Concurso por Licitación Pública Nacional Presencial No. SA-DA-CL-14/2024
“Suministro e instalación de equipos de telegestión, luminarias y reflectores a led en parques y
canchas del Municipio”

ACTO DE LA JUNTA DE ACLARACIONES

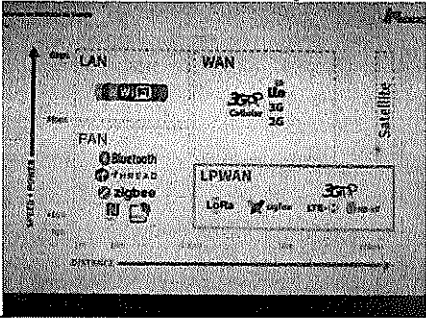
PREGUNTA	<p>Puede la convocante aclarar ¿cuáles son los documentos que se integran en estos incisos “a” y “b” señalados, ya que solo en el inciso “i.) Proceso administrativo”. sub inciso “iv” de dicho numeral es donde se solicita algún archivo electrónico?</p>
	RESPUESTA	<p>Se refiere únicamente a los archivos electrónicos en la unidad de almacenamiento USB, los que se pueden presentar en un plazo máximo de 24 horas hábiles posteriores a cada acto.</p>
12	REFERENCIA	<p>Numeral 18) contrato, se indica que se deberá presentar: “vii. Copia de la Constancia de curso de prevención de corrupción.”</p>
	PREGUNTA	<p>Entiendo que la constancia puede ser de un curso tomado en cualquier otro municipio del área metropolitana, ¿es correcto?</p>
	RESPUESTA	<p>La constancia del curso debe ser la que expide la Secretaría de la Contraloría y Transparencia del Municipio de San Pedro Garza García, N.L.</p>
13	REFERENCIA	<p>Partida 2. “Suministro e instalación de equipos de telegestión”, “Proyecto de telegestión para control del alumbrado 2024”,</p>
